Notulensi Tanya Jawab KJI XIX 2024

20 Mei 2024

Pembebanan Jembatan Model Rangka Baja Berskala (satuan : mm)

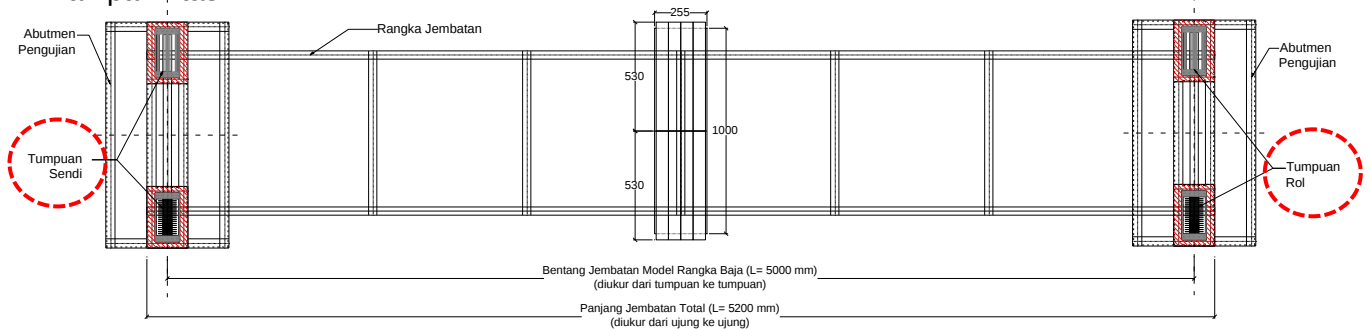
T *malam izin bertanya, untuk abutmen pengujian ini disatu sisi abutment memang ada 2 perletakan yang berbeda ya sendi dan roll? bukan di satu sisi perletakan nya sama sendi-sendi dan di sisi satunya rol-rol. terima kasih*

J Penjelasan pada gambar berikut : (sama dengan Pembebanan Jembatan Model Pelengkung).

Gambar 12. Beban 400 kg Untuk Pengujian Jembatan Rangka Baja

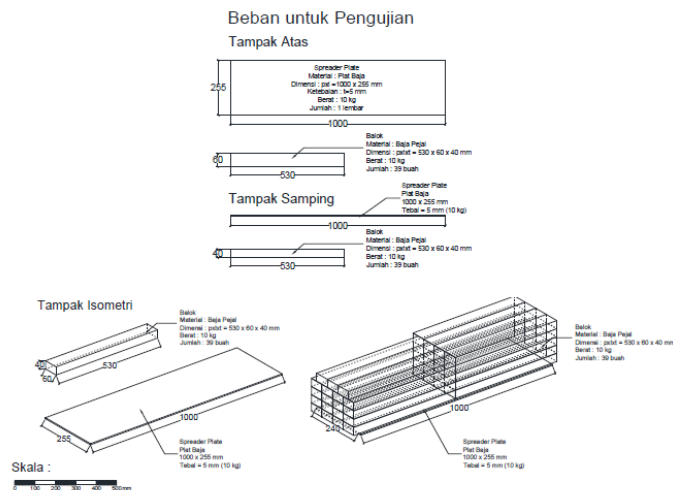
T *3. Ukuran pelat pembebanan yang benar ukuran 240 atau 255? dikarenakan pada gambar dan keterangan berbeda*

J 3. Ukuran plat pembebanan sesuai gambar pada Pedoman hal. 53 untuk Baja dan hal. 78 untuk Pelengkung.
